Keuringsverslag van een elektrische laagspanning- en zeer lage spanningsinstallatie

NIET CONFORM

Straatnaam: rechtstraat
Huisnummer: 20A
Busnummer:
Postcode: 3650
Gemeente: Stokkem
Land: België

Controlebezoek van een huishoudelijke installatie volgens (KB 08/09/2019) - AREI Boek 1- 6.5. en 4.2.4.3.

Afbeelding schakel- en verdeelbord:

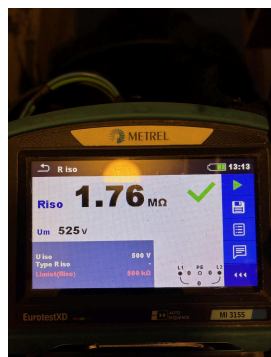
I1.01 Eéndraadschema van de installatie is niet aanwezig. (Boek 1 Afdeling 2.12 - 2.13 en 3.1.2)	Niet aanwezig
I1.04 Situatieschema van de installatie komt niet overeen met de werkelijkheid. (Boek 1 Afdeling 2.12 - 2.13 en 3.1.2)	Niet alles ingetekend
I1.06 De gebruikte symbolen op het eendraadsschema en/of situatieplan stemmen niet overeen met deze opgenomen in tabel 2.23. (Boek 1 onderafdeling 3.1.2.1.a)	De correcte symbolen gebruiken
I4.01 Hoofdequipotentiale verbinding(en) niet verwezenlijkt. (Boek 1 Onderafdeling 5.4.4.1. en 5.1.6.2)	Water niet geaard(meter) Gas geaard maar kabel vast gemaakt met spanbanden ipv klem Cv (warm/koud) niet geaard
I5.02 Elke elementaire stroombaan moet met een hoofdletter aangeduid worden. Elk lichtpunt, contactdoos, moeten genummerd worden in volgorde gezien vanaf de beschermingsinrichting tegen overstroom. (Boek 1 onderafdeling 3.1.2.1.)	
I6.04 Een differentieelstroombeschermingsinrichting met een gevoeligheid van 30mA is te plaatsen voor installaties van badkamer, wasmachine, vaatwas, droogkast en/of gelijkaardige toestellen. Deze dient ondergeschikt te zijn aan de hoofddifferentieelstroombeschermingsinrichting (Boek 1 Onderafdeling 7.1.4.3. en 4.2.4.3.)	De hoofd diff en bijkomende gewisseld
